**Об утверждении Изменения № 1 к СП 316.1325800.2017 «Терминалы
контейнерные. Правила проектирования»**

**ИЗМЕНЕНИЕ № 1 К СП 316.1325800.2017 «ТЕРМИНАЛЫ
КОНТЕЙНЕРНЫЕ. ПРАВИЛА ПРОЕКТИРОВАНИЯ»**

Дата введения – 2020–05–26

Рисунок 1а – Схемы основных компоновок железнодорожно-автомобильных КТ: тупиковая поперечная (а); тупиковая продольная (б); проходная продольная (в); проходная поперечная (г)

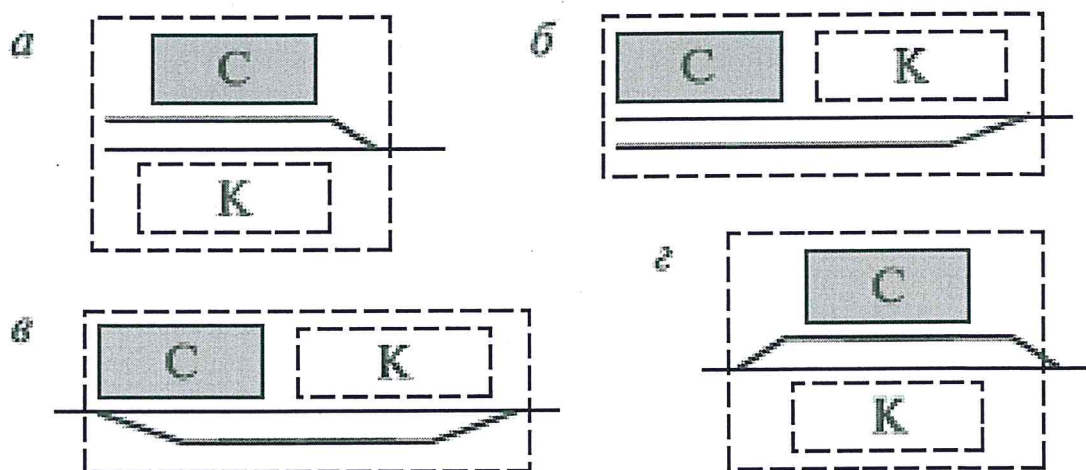
Пункт 7.1.22. Дополнить рисунком 1а в следующей редакции:

Рисунок 4 – Схема поперечного заезда автомобилей

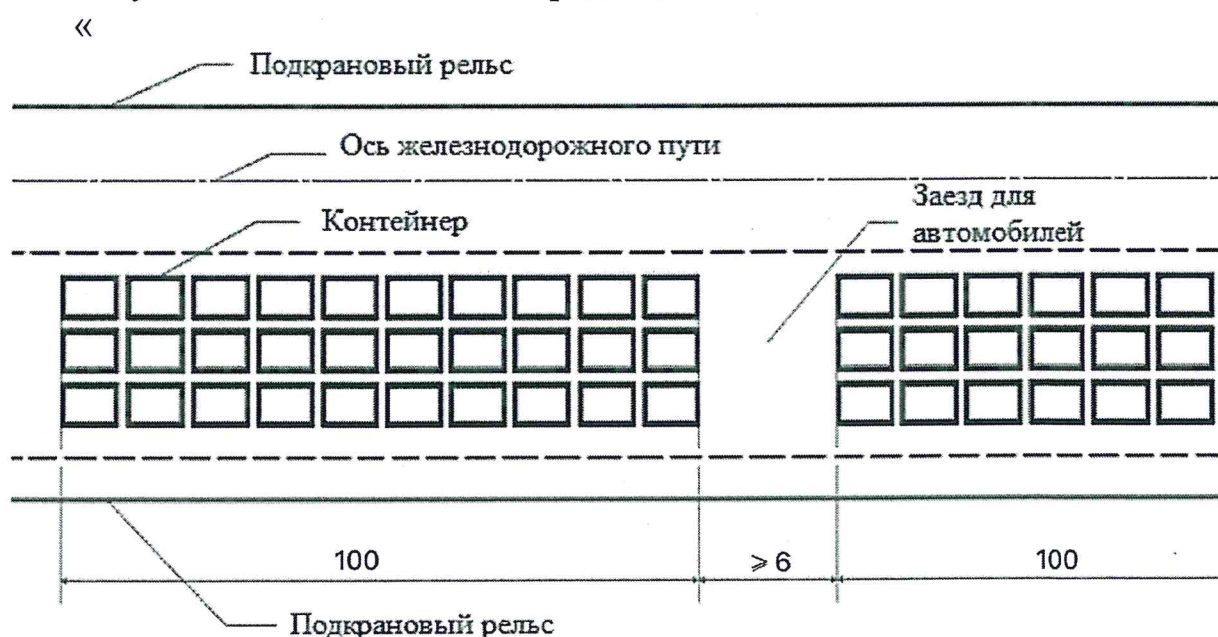
7.3.8 При проектировании КП с козловыми кранами через 100 м следует устанавливать поперечные заезды для автомобилей и пожарной техники не менее 6 м. Схема поперечного заезда автомобилей представлена на рисунке 4.».

Рисунок 4. Изложить в новой редакции:
